Ny førebels tilbakemelding til innsendt revidert planframlegg - Holme bustadområde, gbnr. 310/39 mfl.

Vi viser til revidert innsendt planframlegg til 1. gongs handsaming 6.12.2021 for Holme bustadområde, gbnr. 310/39 mfl. og kommunens tidlegare tilbakemelding datert 8.12.2020 til opprinneleg innsendt planframlegg.

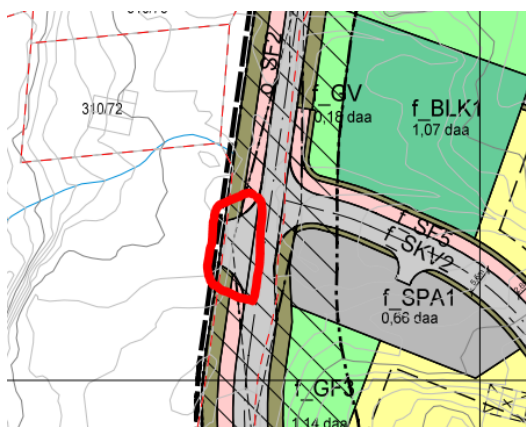
- Kva er intensjonen med regulering av kryss/avkøyrsløp slik vist over? Utifrå ortofoto kan det ikkje vera til avkøyring til eigedomen gbnr. 310/72.
- Avkøyringa mellom o_SF2 og o_SF3 er plassert for å sikra tilkomst til kva bygning, med kva funksjon?
- Som nemnd over om føresegner, samanliknar ein illustrasjonsplan og plankart er det vanskeleg å sjå korleis innhald i føresegn § 4.1.1 f) er mogleg å gjennomføra for områda SPA2 – BFS2-BFS3-BFS4-BFS7.
- Siktliner manglar talfesting i plankart.
- Manglar siktline frå f_SPA1 til f_SKV2.
